「本試験によく出る！第4類消防設備士問題集」（改訂第7版） お詫びと訂正
 本書の掲載内容に下記の誤りがございました。ここに訂正させていただきますとともに深くお詫び申し上げます。

⑤ 自動火災報知設備

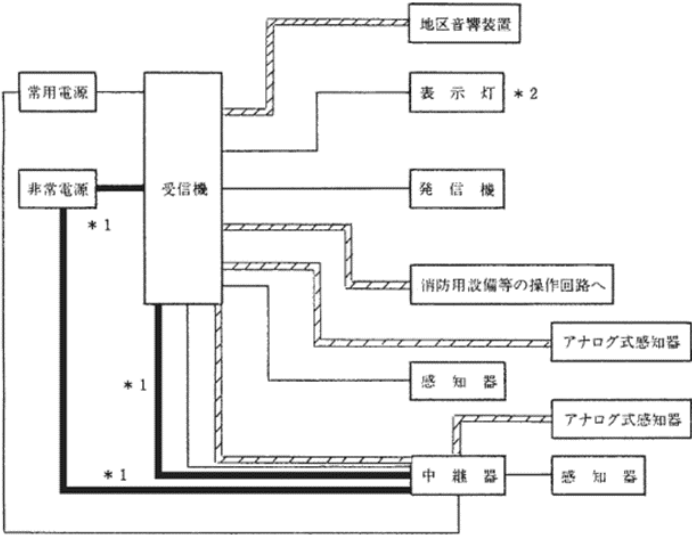
P.306【問題 4】の解答， P.336， 問題 4 の H について:下図、平成 14 年 9 月 30 日、消防予第 282 号の耐火、耐熱配線の図より、H は*1 の部分になり、受信機に予備電源が内蔵してあれば受信機～非常電源の間は一般配線でよいという解釈の元に、解答を一般配線に訂正させていただきます。

注 *1 中継器の非常電源回路（受信機又は中継器が予備電源を内蔵している場合は一般配線でよい。）
 *2 発信機を他の消防用設備等の起動装置と兼用する場合、発信機上部表示灯の回路は、非常電源付の耐熱配線とすること。
